## 改善箇所説明図

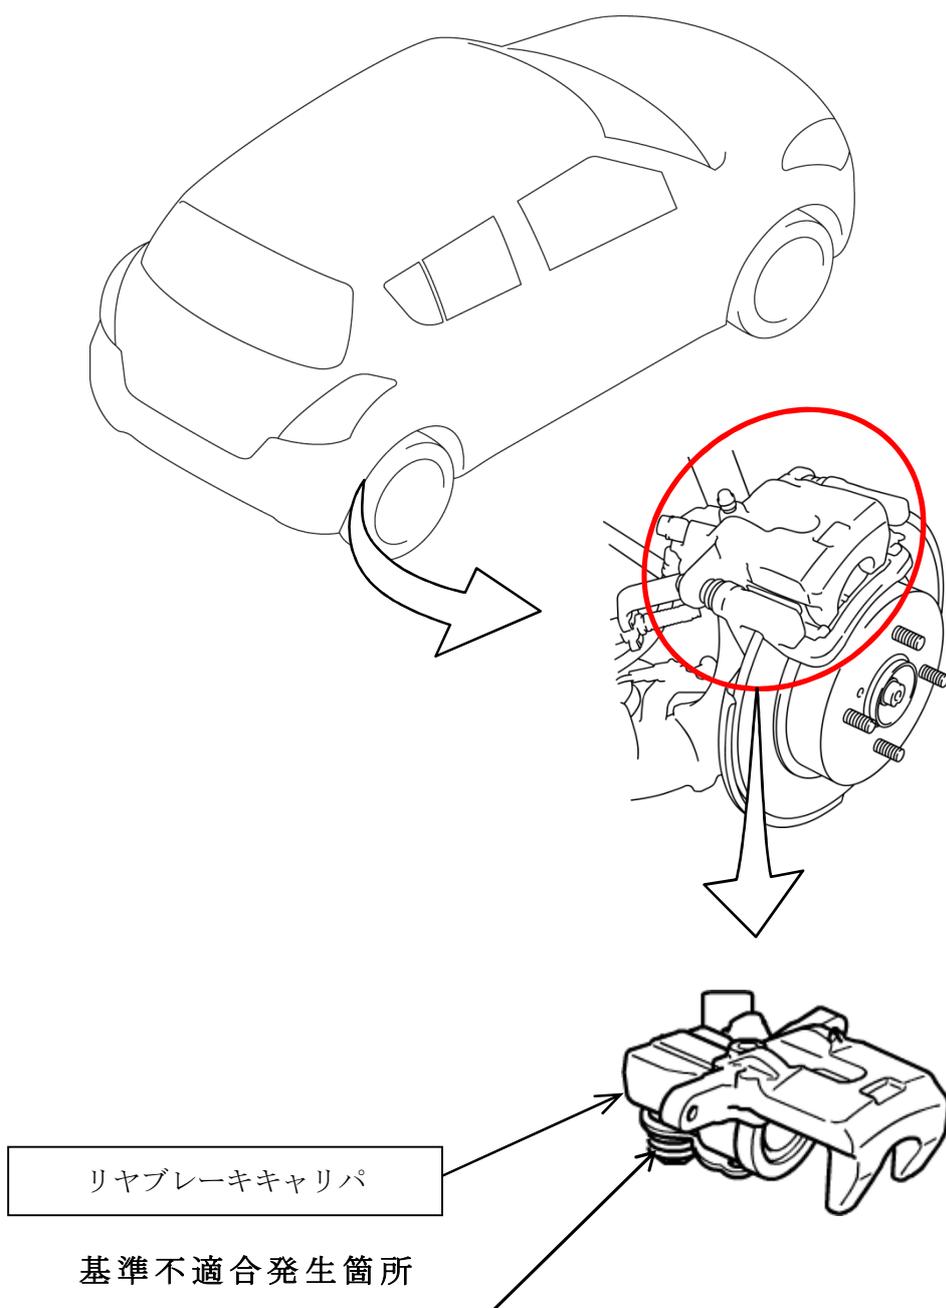
後輪のブレーキにおいて、キャリパの製造が不適切なため、駐車ブレーキ用ピストンが収まる部分のシリンダ内径が大きいものがある。そのため、キャリパ内部のシール性が低く、密閉が保てずブレーキ液が漏れて警告灯が点灯し、最悪の場合、制動力が低下するおそれがある。

全車両、後輪のブレーキキャリパを良品に交換する。

識別：ID プレートに黄色のシールを貼付する
